RENESAS TECHNICAL UPDATE

製品分類	MPU&MCU	発行番号	TN-SH7-A543A/J	Rev.	第1版
題名	SH7710 E-DMAC に関する使用上の注意事項について		情報分類	技術情報	
適用製品	HD6417710 HD6417712 R4J7710ABG	対象ロット等	関連資料	SH7710 ハードウェアマニュアル (RJJ09B0043-0100Z 第1版)	
		全ロット

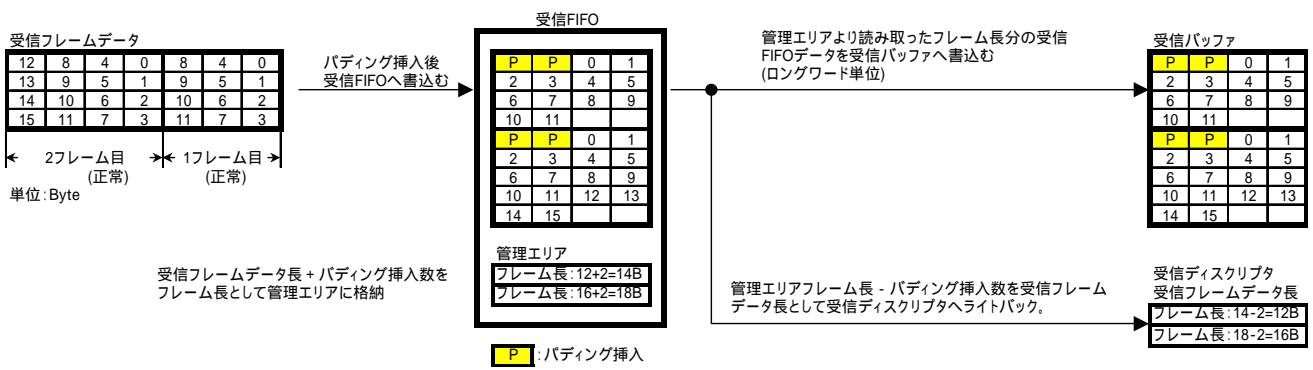
本現象(4バイトのずれ)が起こるか否かは、以下の通り、パディング挿入数と受信フレームデータ長を4で割った余りのバイト数との関係で決まります。

受信フレームデータ長を4で割った余りのバイト数			
		0バイト	1バイト	2バイト	3バイト
パディング 挿入数	0バイト				
	1バイト	×			
	2バイト	×			×
	3バイト	×		×	×

○：正常動作

：上記不具合内容(1)のみ発生

×：上記不具合内容(1)及び(2)が発生
